**OSSERVAZIONE N° 14 AL PROGETTO:
REALIZZAZIONE DEL PARCO EOLICO "SAN PAOLO" COMUNE DI SAN PAOLO DI
CIVITATE – COD. 3905 del 23 Gennaio 2018**

REALIZZAZIONE DEL PARCO EOLICO "SAN PAOLO" COMUNE DI SAN PAOLO DI CIVITATE – COD. 3905 del 23 Gennaio 2018

Altro : **SIA ALL.6 - SOVRAPPOSIZIONE OPERE IMPIANTO ALLE COMPONENTI CULTURALI E INSEDIATIVE E DEI VALORI PERCETTIVI DA PPTR.**

ELABORATO: **SIA ALL. 6** OGGETTO: **PARCO EOLICO composto da 10 WTG da 4,2MW/cad. SOVRAPPOSIZIONE OPERE DI IMPIANTO ALLE COMPONENTI CULTURALI E INSEDIATIVE E DEI VALORI PERCETTIVI DA PPTR**

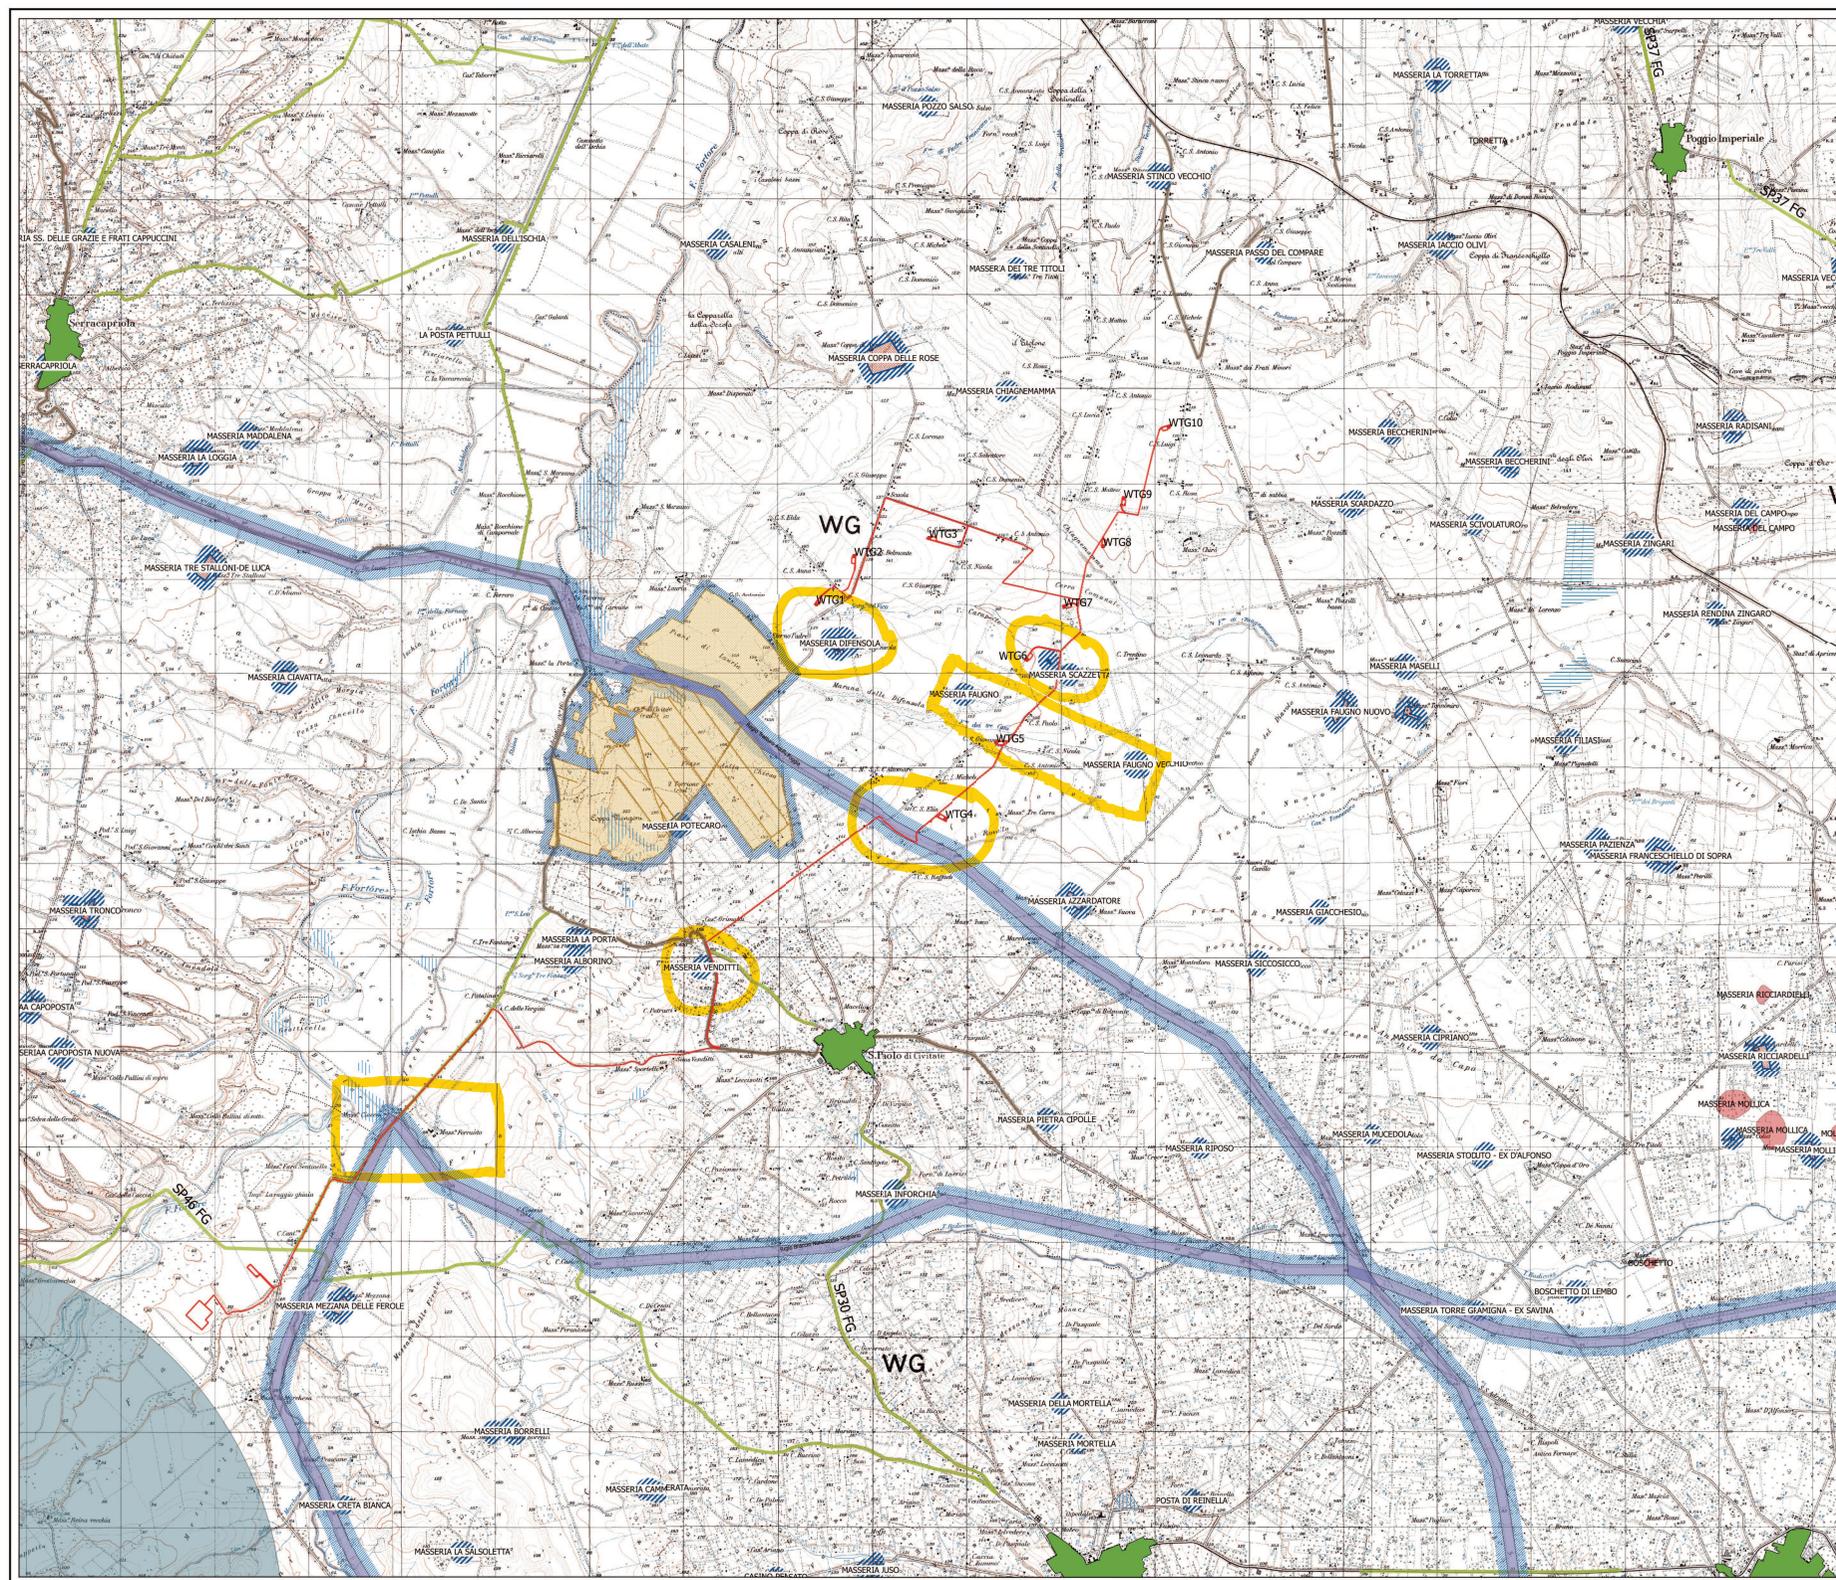
TESTO DELL' OSSERVAZIONE : Alla Cartografia che espone la "SOVRAPPOSIZIONE OPERE IMPIANTO ALLE COMPONENTI CULTURALI E INSEDIATIVE E DEI VALORI PERCETTIVI DA PPTR" vorrei portare le seguenti osservazioni, localizzate nella cartina con l'inserimento delle seguenti note:

NOTA N° 1: La WTG6 sorge a ridosso delle Masserie "Scazzetta" 1 e 2, entrambe Beni architettonici segnalati nel PTCP della Provincia di Foggia (50023/50024). Tra le due Masserie passava la via Romana che univa la città di Teanum al Porto di Lesina!

NOTA n°2: Oltre quanto già segnalato in altre osservazione, la WTG4 taglia la visuale paesaggistica tra le Masserie Faugno e Faugno Vecchia. Entrambe Beni architettonici segnalati nel PTCP della Provincia di Foggia (50006/50011)

NOTA n°3: La WTG1 viene collocata a ridosso della Masseria Defensola. La Masseria è ancora oggi abitata ed ampiamente utilizzata. Inoltre è tra i Beni architettonici segnalati nel PTCP della Provincia di Foggia (50025)

NOTA N°4: La WTG4 si trova praticamente nell'area dove transita il REGIO TRATTURO L'AQUILA FOGGIA. Questa antichissima e storica "via di transumanza" oggi candidata dall'Italia a "patrimonio immateriale dell'umanità" nel progetto risulta addirittura attraversata dal cavidotto.

NOTA n°5 Il cavidotto che collega la WTG4 agli edifici siti in territorio di Torremaggiore interferisce con la Masseria Venditti, segnalata nel PTCP della provincia di Foggia (50026) e con la Strada a valenza paesaggistica che in quel tratto si congiunge con la SS16.

NOTA n° 6 Sempre lo stesso cavidotto che congiunge la WTG4 agli edifici siti in territorio di Torremaggiore, in prossimità della località denominata "Bufalara" attraversa "Regio Braccio Nunziatella-Stignano" antichissima "via di transumanza" proposta dall'Italia all'UNESCO quale "patrimonio immateriale dell'umanità".

Per tutto quanto qui esposto si chiede la delocalizzazione dell'impianto in progetto
